Powiatowy Zarząd Dróg w Kielcach

Nr sprawy: PZD.26.6.2020

Wyjaśnienia na skierowane do zamawiającego zapytania i zmiana treści Specyfikacji Istotnych Warunków Zamówienia

dot.: Postępowania przetargowego nr PZD/N/3/2020 pod nazwą: Zamówienie w formule „zaprojektuj i wybuduj” na realizację zadania p.n. „Rozbudowa drogi powiatowej nr 0318 T Leszczyny - Krajno Drugie - Porąbki - Bieliny Kapitulne od km 5+600 do km 8+680 - etap I”. BZP-536778-N-2020.

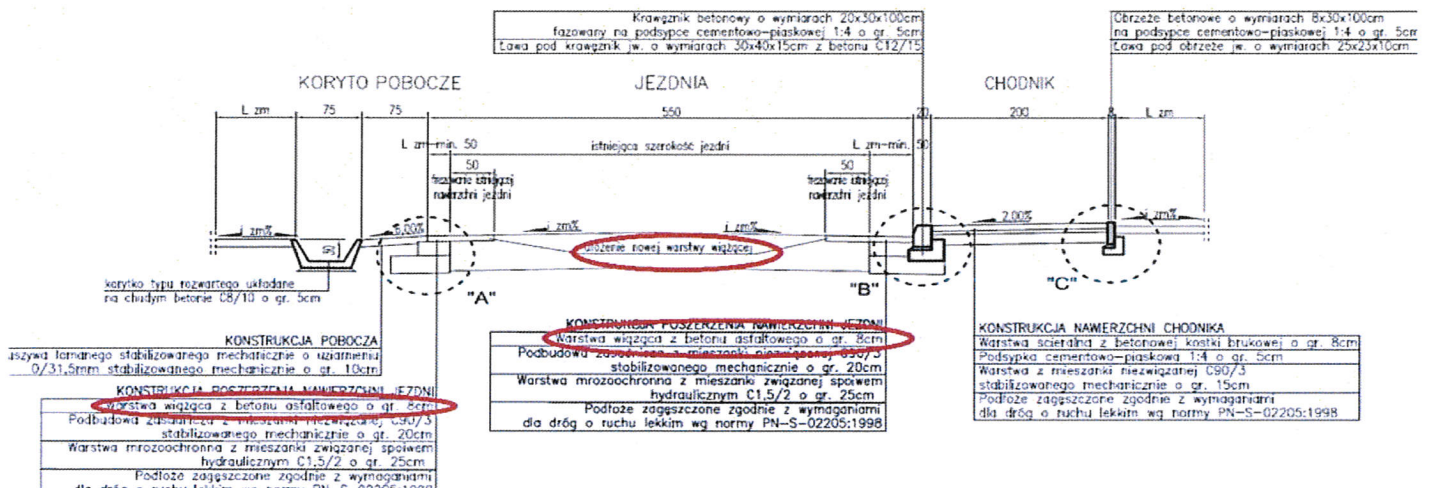
W przekrojach normalnych dokumentacji projektowej jak w opisie konstrukcja poszerzeń i odtworzeń jezdni nie zawiera warstwy ścieralnej. W PFU konstrukcja poszerzeń nie jest podana, jest odnośnik do wcześniej wspomnianej dokumentacji projektowej. Czy wykonawca będzie zobowiązany do ułożenia na tych odcinkach 4cm warstwy ścieralnej z betonu asfaltowego tak jak jest to w miejscach nakładek?

Dla zobrazowania pytania poniżej wklejam przekrój normalny z dokumentów przetargowych:

Ułożenie warstwy ścieralnej wg. PFU.
